改善箇所説明図

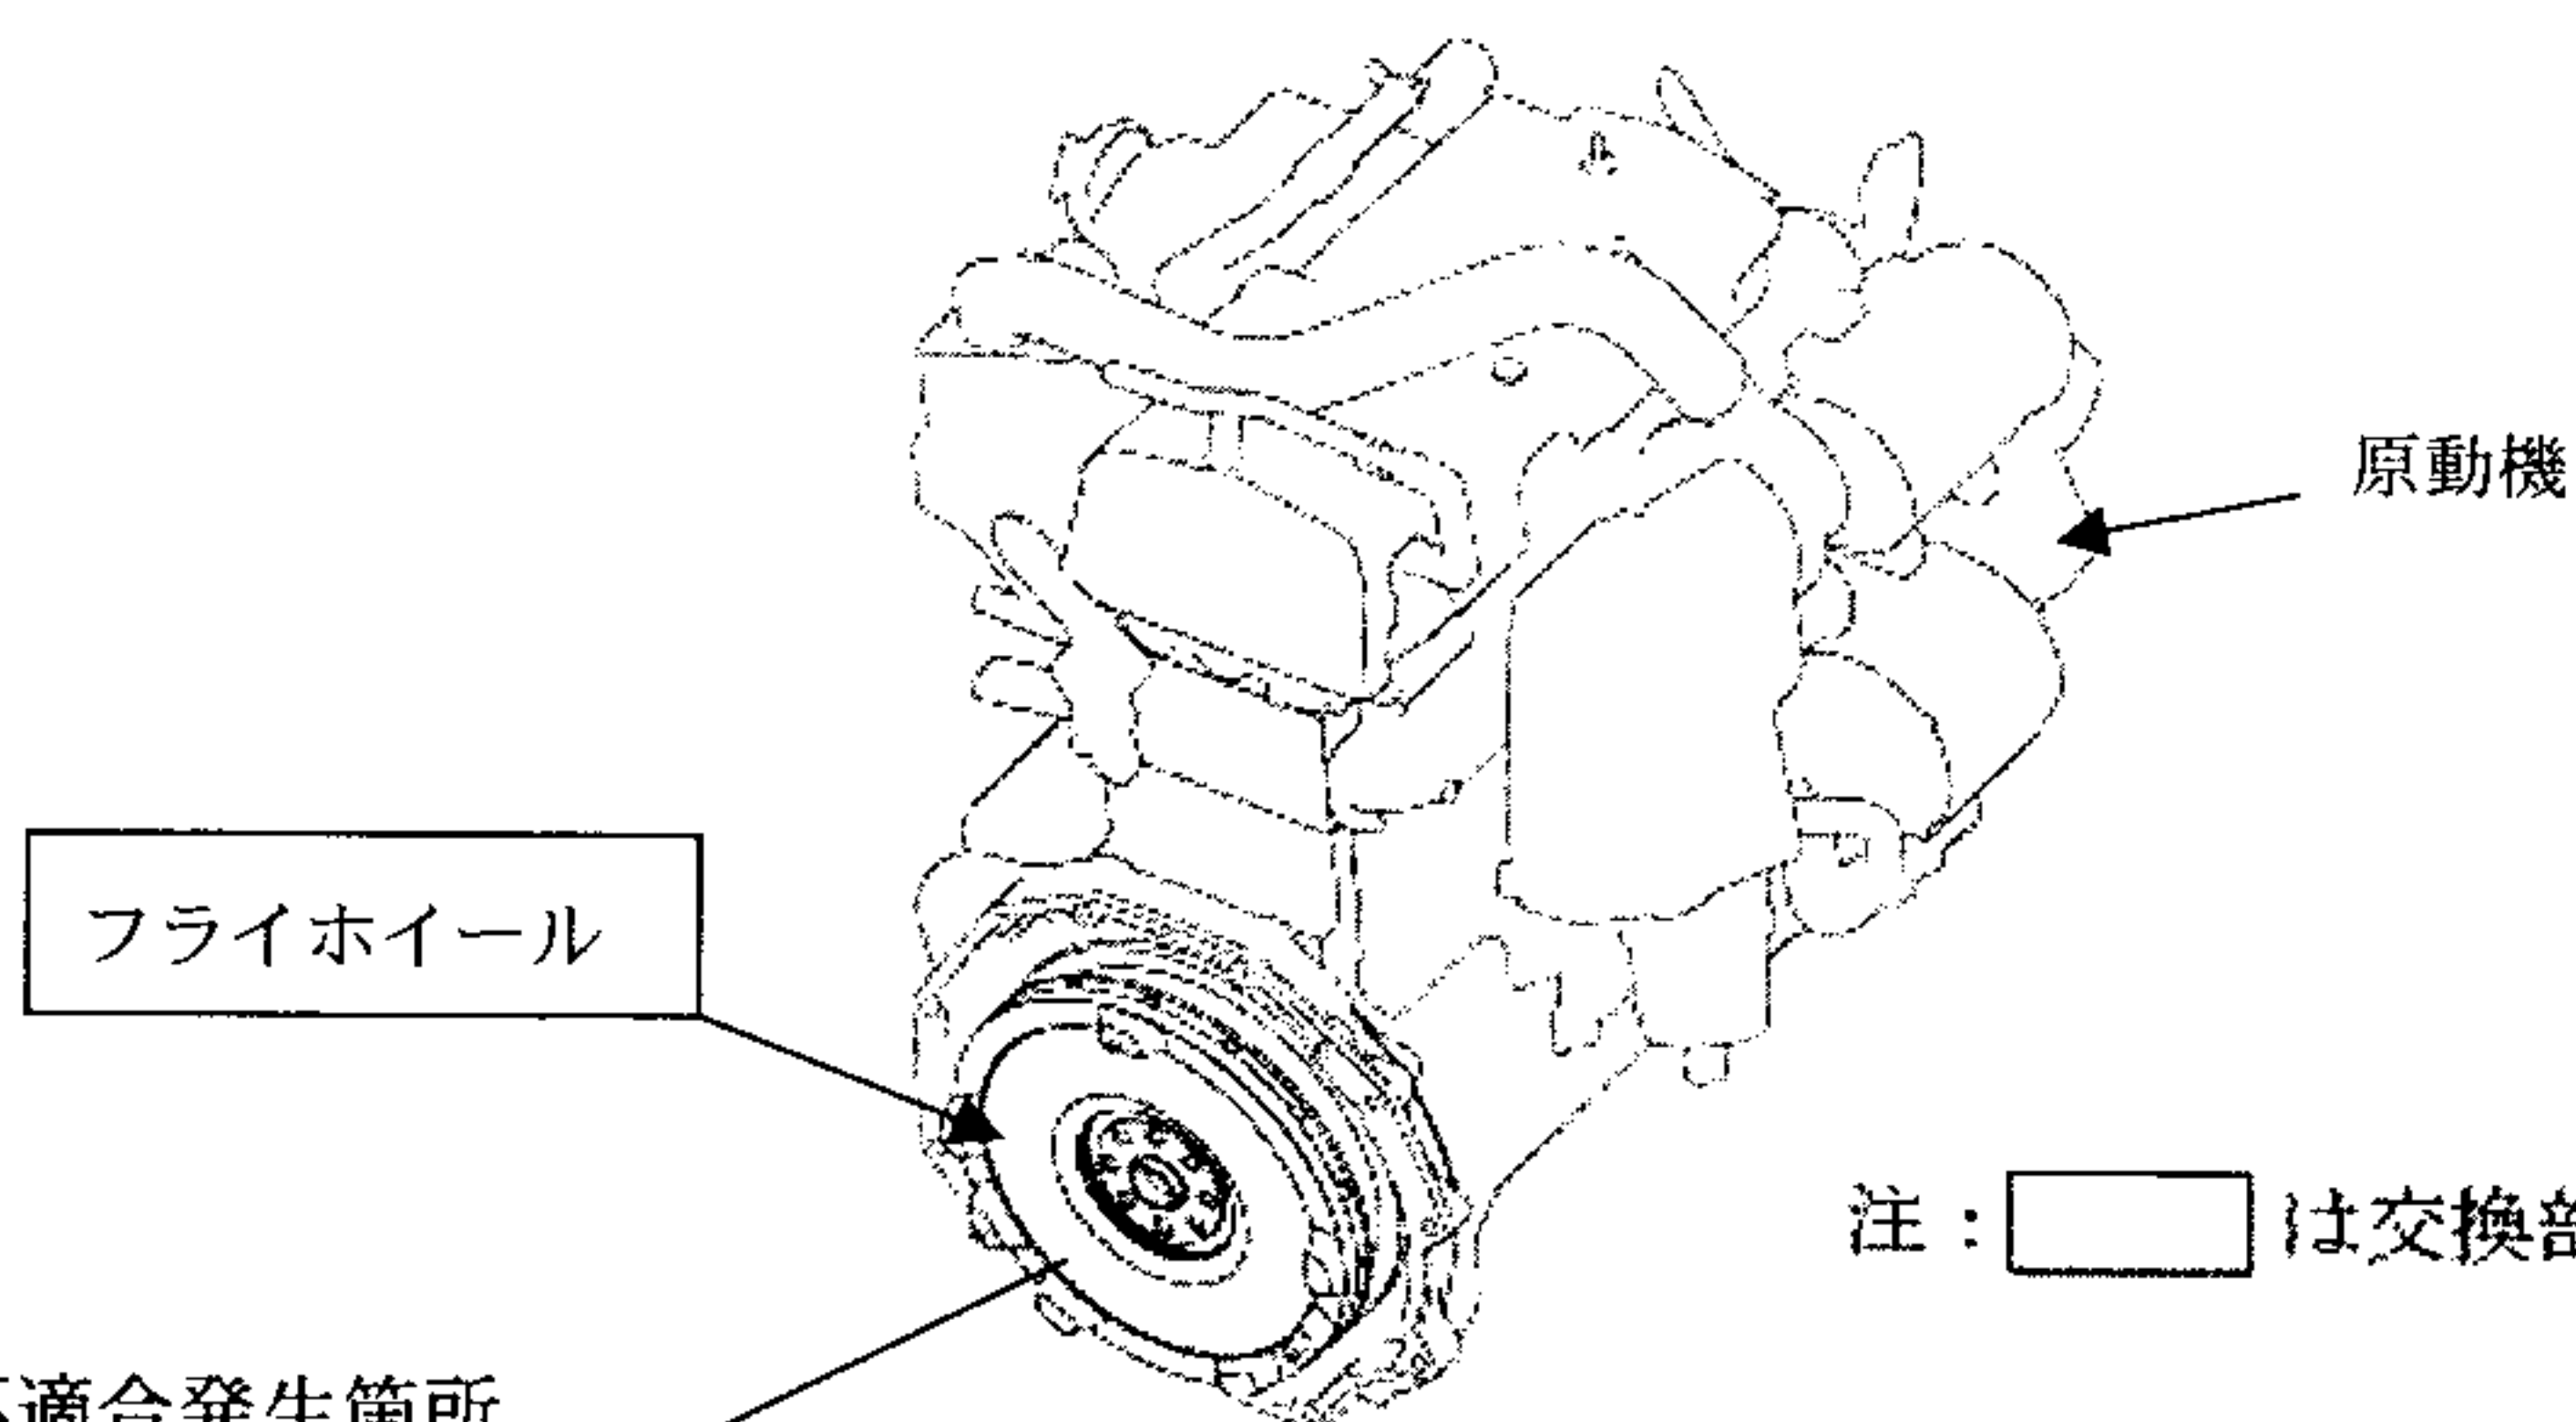
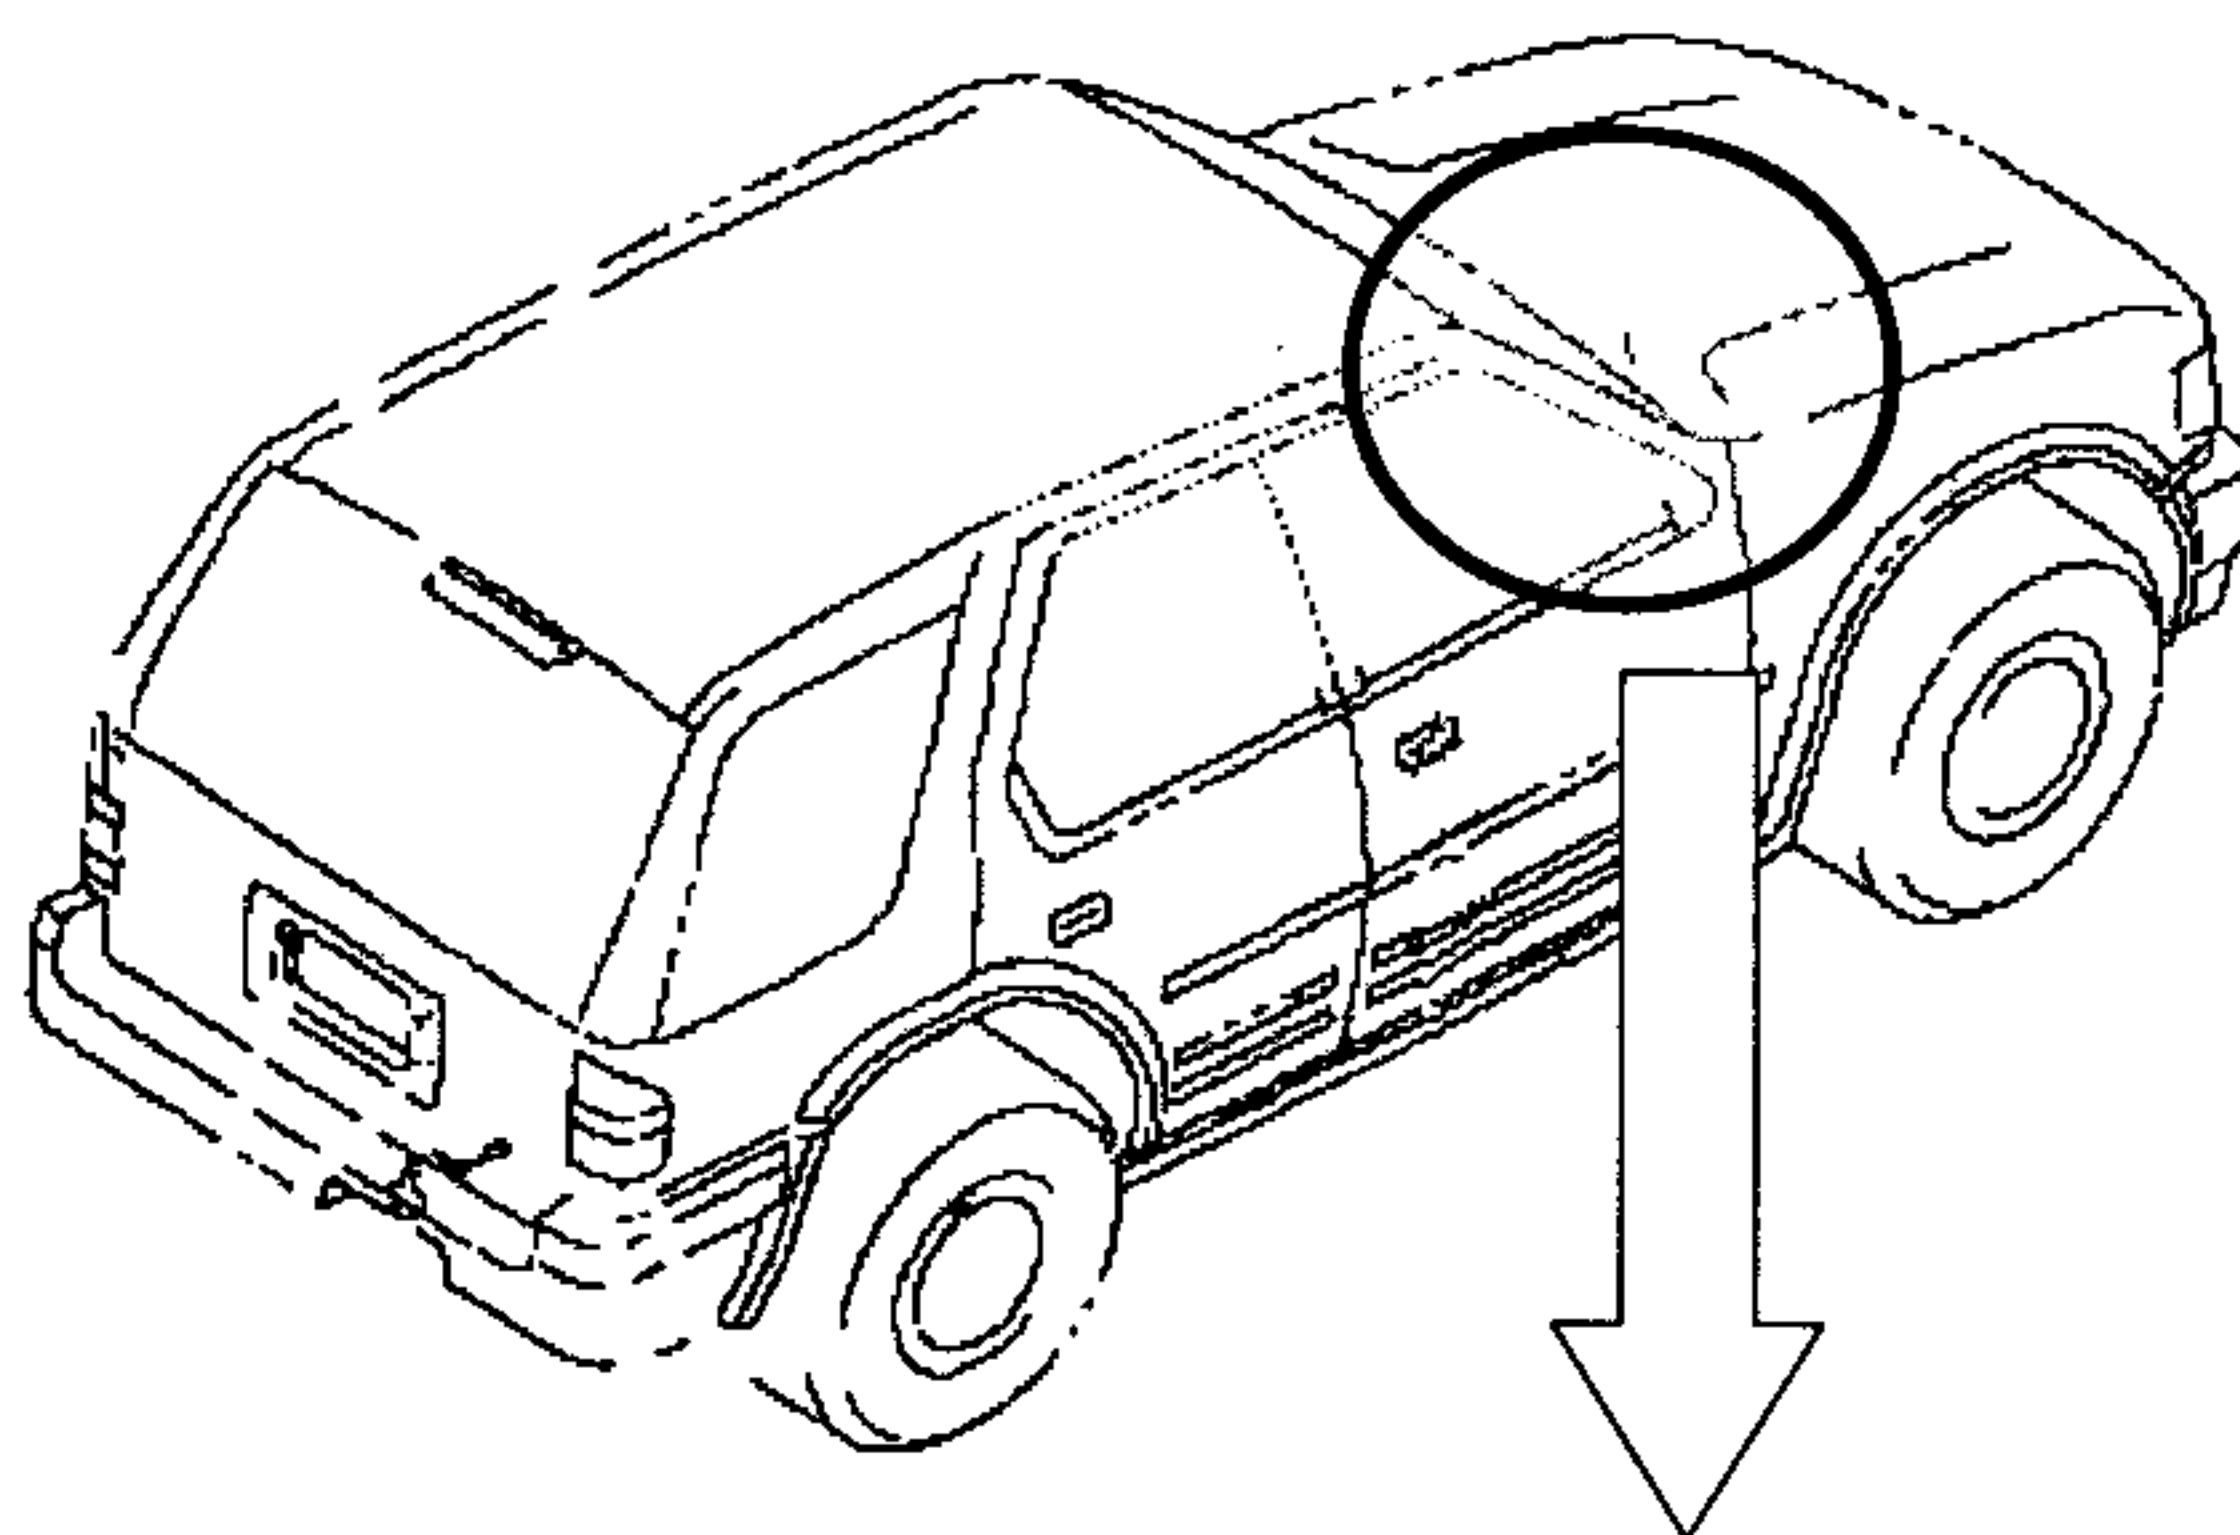
手動式動力伝達装置付き車両において、原動機のフライホイールの強度が不十分なため、高い変速ギア段で低速走行を行うと発生する振動によりフライホイール内部が破損し、最悪の場合、動力が伝達されず、走行不能となるおそれがある。

全車両、フライホイールを対策品と交換する。

エンジンルーム内の ID プレートに黄色ペイントを塗布する。
